意見書に対する見解書

令和 8 年 1 0 月 2 0 日

（宛先）流山市長

流山市街づくり条例第 3 3 条第 1 項の規定により、意見書に対する見解書を提出します。

北西側排水取り付け図

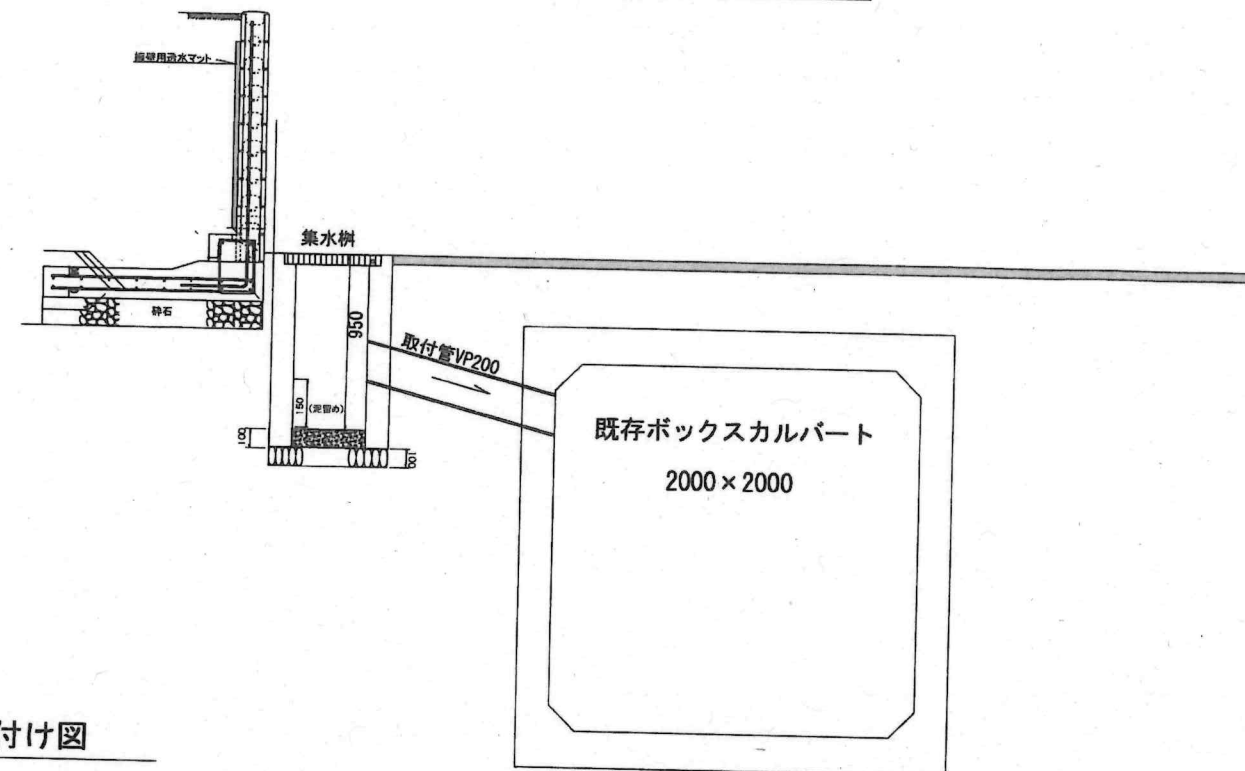
<p>2 工事期間中の安全確保及び生活環境に十分配慮すること。</p> <p>①工事車両の運行にあたっては通学路・生活道路を十分に配慮し、運行禁止や主要交差点への誘導員の配置を徹底すること。</p>	<p>工事中の安全について</p> <p>①工事車両の運行にあたっては十分に安全運転を行う様指導し交通ルールを守り歩行者に配慮しスピードの出しすぎの無いように致します。また、資材の運搬等には交通誘導員を配置致します。また、通学路時間帯には工事車両の運行は控えます。</p>
<p>②工事期間中、工事による被害が発生した場合は速やかに保障、修繕を行うこと。</p>	<p>②工事期間中、工事による被害が発生した場合は速やかに保障、修繕を行います。</p>
<p>3 大雨時に開発区域道路から流れ落ちる大量の雨水の排水対策に万全を期すこと。</p>	<p>雨水排水について</p> <p>流山市道 38001 号線に落蓋式 U-240 約 69m を、新設工事を行い流山市道 38002 号線の既設カルバートに VPφ200 の取付管工事を行います。また、流山市駒木字西新請 651 番 3 地先の水路敷に落蓋式 U-240、L=48m を設置し既存のカルバートに VPφ200 の取付管工事を行います。</p>
